FORUM AMICI DEL TERRITORIO ETS

Oggetto: Procedimento P.A.U.R. – V.I.A. - A.I.A. di un impianto di trattamento della frazione organica dei rifiuti solidi urbani con produzione di biometano e compost del proponente Humus s.r.l. con potenzialità di 80.000 tonnellate/anno, da realizzarsi nel Comune di Cutrofiano (Le). OSSERVAZIONI.

Figura 2 – Ubicazione Impianto – I.G.M. 25.000

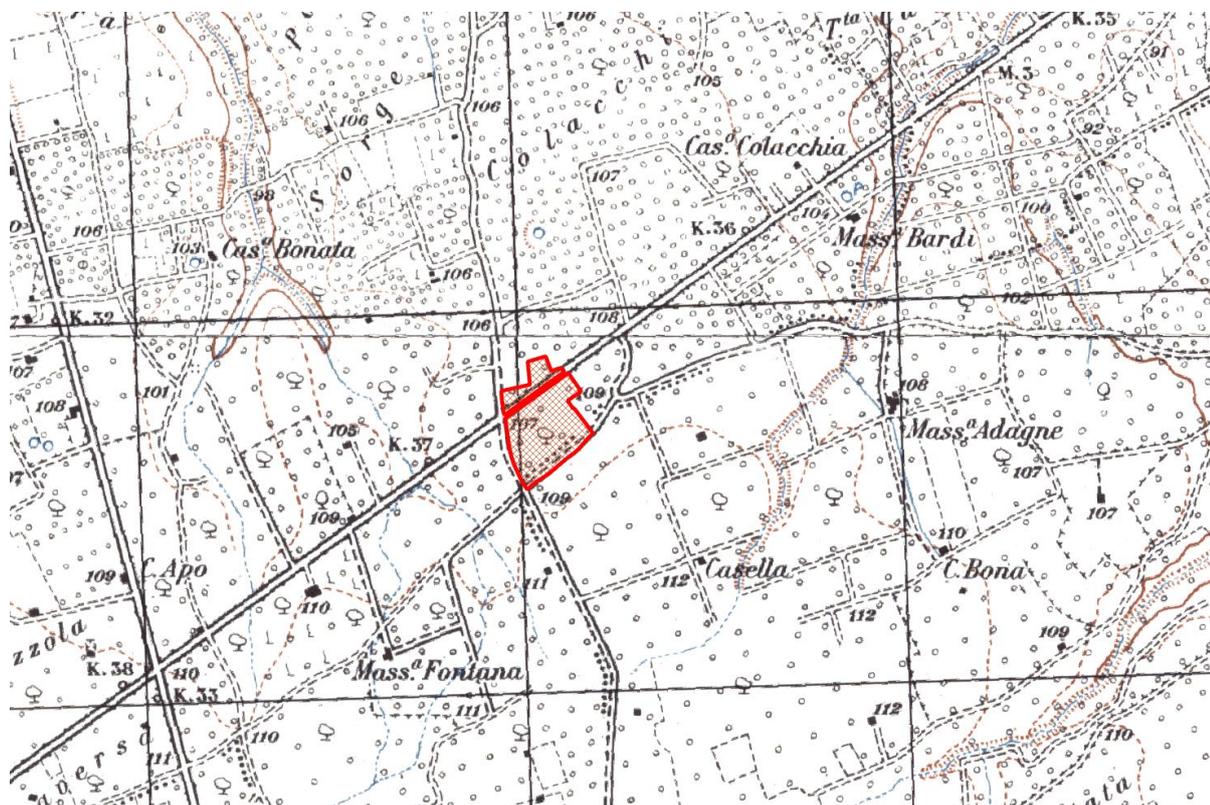
Il lotto interessato dall'impianto, come già detto è delimitato dalla strada Provinciale SP 361 che lo attraversa e dalle strade comunali che lo contornano quasi completamente.

Dall'analisi del progetto emerge, che **non sono state rispettate le fasce stradali fuori dai centri abitati**, come prescritto nel comma 2, art. 26 del D.P.R. 495/1992:

Figura 4 – Interferenza con il Piano Paesaggistico Territoriale Regionale della Puglia

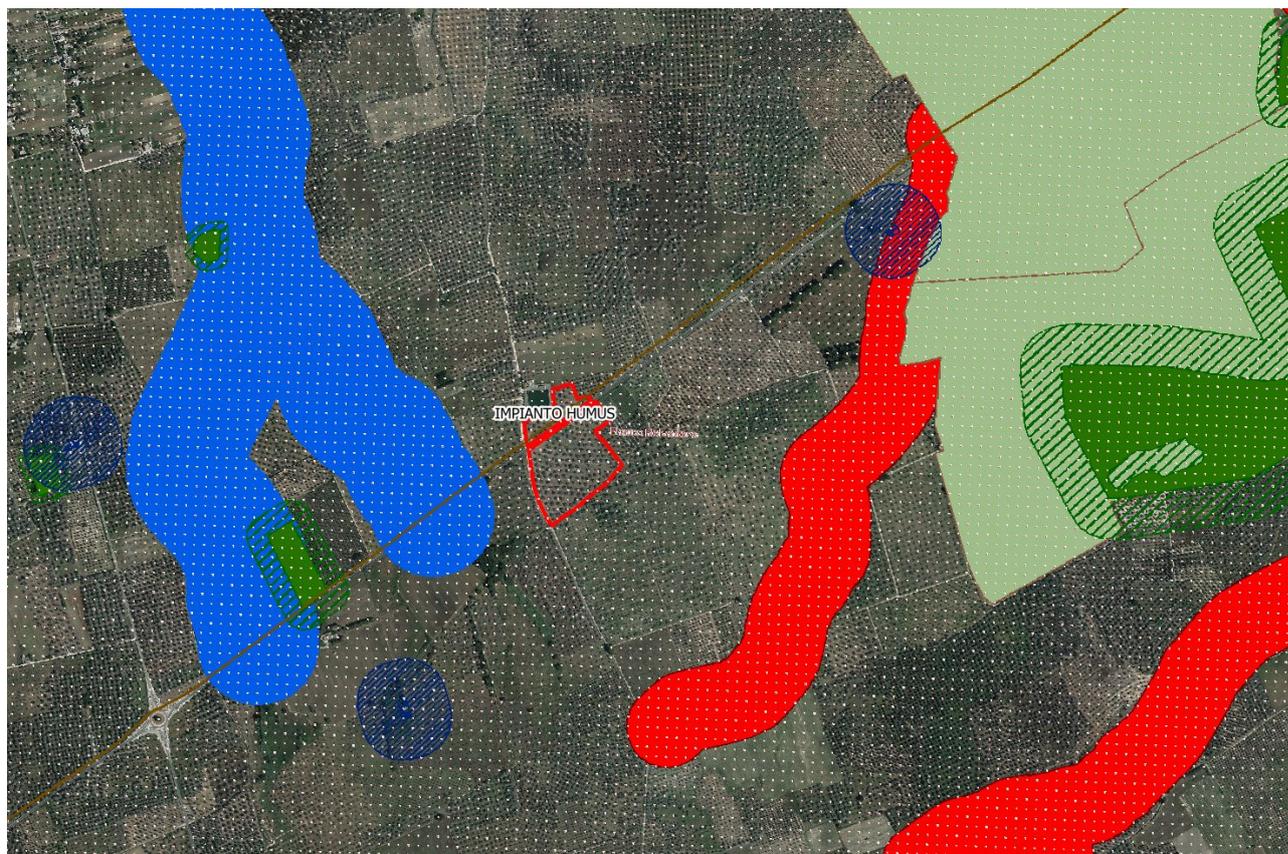
I due impianti FER in esame, interferiscono in maniera sostanziale con le norme di tutela del PPTR della Puglia approvato con DGR n. 176/2015 e ss.mm.ii.. Il sito interessato è di notevole pregio

paesaggistico ed è costellato da emergenze culturali di una certa importanza, come le Masserie Baldi, Fontana, Apo, Donna Arcangelo. Si trova nelle immediate vicinanze delle sorgenti del complesso dei Canali "Piscopio", è attraversato dalla "Strada Panoramica" SP 361 ed è totalmente incluso nel Paesaggio Rutale del "Parco Multifunzionale dei Paduli".

La società proponente vuole denigrare la bellezza del sito, riconducendo il tutto ai danni causati dal CoDiRO, ma la strada panoramica e il Parco dei Paduli tutelano il complesso di emergenze naturalistiche, culturali e ambientali.

Figura 11 – Piano Faunistico Venatorio – Zona di Ripopolamento e Cattura (ZRC)

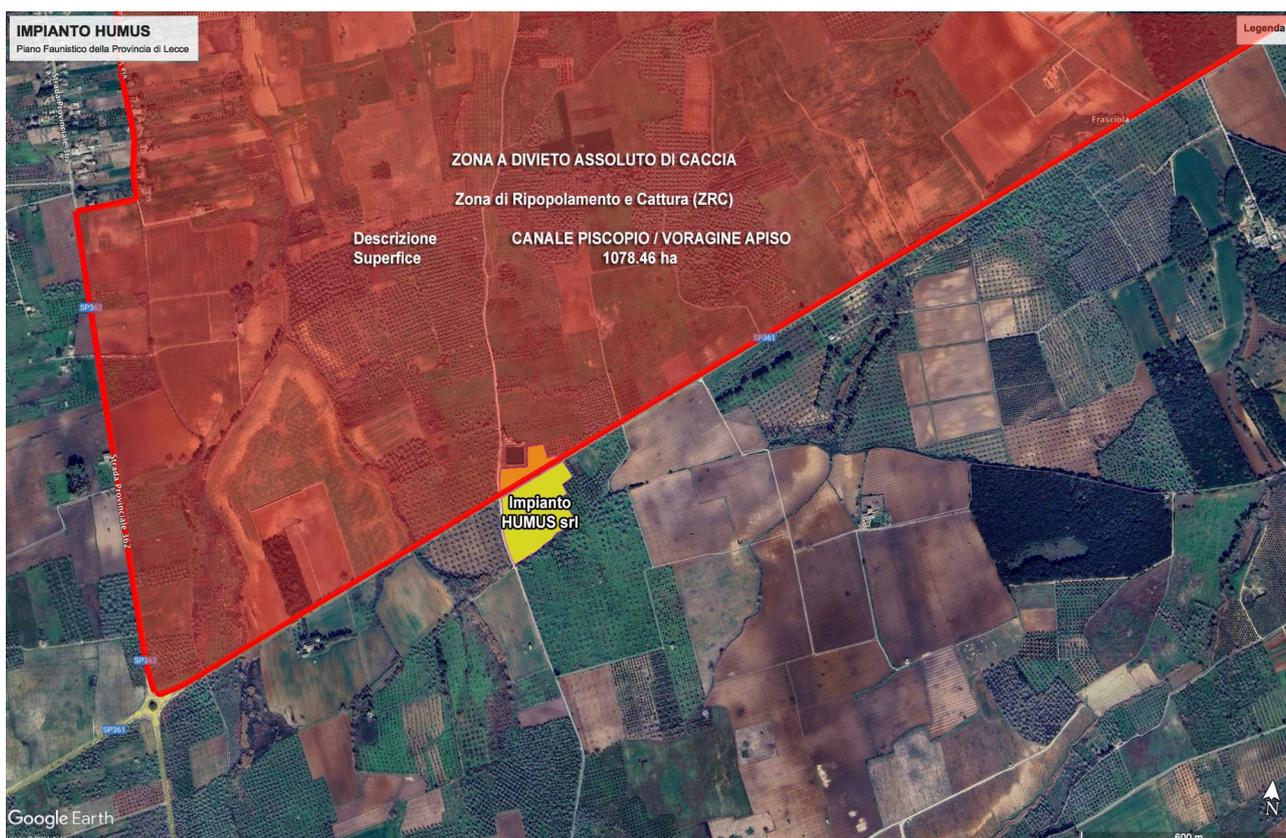
La Parte a Nord del progetto in esame è inserita nella zona di Ripopolamento e Cattura (ZRC) del Piano Faunistico Venatorio della provincia di Lecce e l’impianto in questione disturberebbe le specie rare in procinto di riprodursi e ripopolare la zona.

Il sito è un crocevia per l’avio fauna, spesso stanziano anche nel lotto interessato dal progetto esemplari di Cicogna.
